OFICIO N° 0794-2018-GRT

Asunto : Opinión de Osinergmin respecto de la Propuesta Definitiva de la Actualización del Plan de Transmisión 2019-2028

Informe N° 341-2018-GRT

Revisión de la Actualización del Plan de Transmisión (período 2019-2028) propuesto por el COES

Figura 1: Flujo de Potencia en SET Planicie 500/220 kV (Av28maxC_FC) según PT 2019-2028

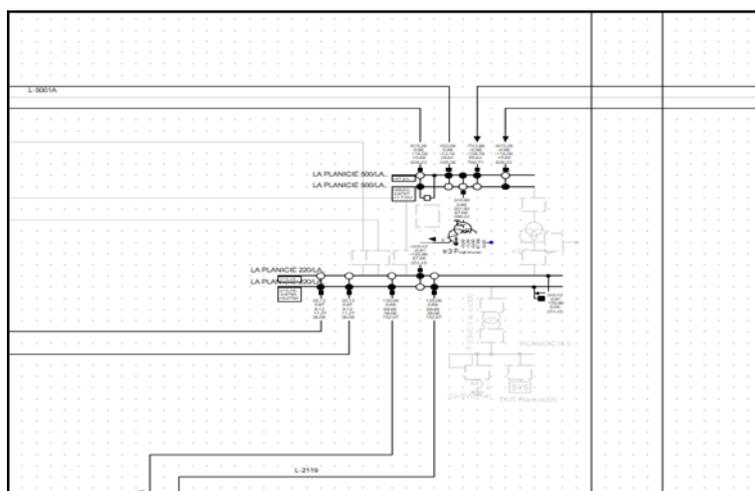
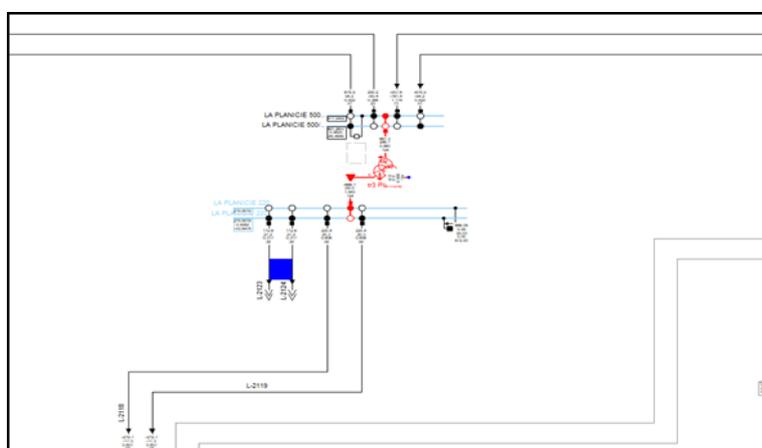
- Se observa que la cargabilidad de la SET Planicie 500/220 kV presenta diferencia significativa entre lo obtenido por el COES en el PT 2019-2028 (factor de utilización = 67%) y por Luz del Sur en su propuesta de modificación del Plan de Inversiones 2017-2021 (factor de utilización = 124%). Los flujos de potencia para cada caso se muestran en las siguientes figuras:

Al respecto, el COES debe revisar la demanda (distribución espacial) considerada para la zona de Lima en base a la información considerada en la modificación del Plan de Inversiones 2017-2021. Cabe señalar que, de no detectarse las necesidades de ampliación de capacidad en la SET Planicie 500/220 kV y de no implementarse de forma oportuna el segundo transformador 500/220 kV en la referida subestación, se tendría racionamiento de carga en las zonas este y sur de Lima afectando la calidad del suministro eléctrico.

Figura 5.12 HDN y MFI para el año 2024.

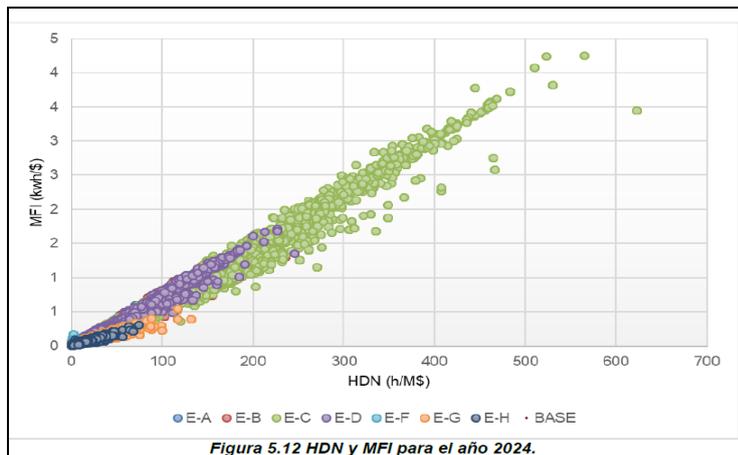
Del análisis de congestión y costos realizado, se observa que el atributo HDN excede a 100 h/M\$ mientras que el atributo MFI no alcanza a 5 kWh/\$, tal como se muestra en la siguiente figura: (extracto del INFORME, folio 203)

Sin embargo, el COES realiza el análisis de Trade-off, lo cual no es coherente con lo manifestado por el mismo COES en el INFORME (folio 203), donde señala que: “según la Norma, se recomienda que el HDN tiene que exceder los 100 h/M\$ y y el MFI tiene que exceder los 15 kwh/\$ para que el plan esté justificado”.
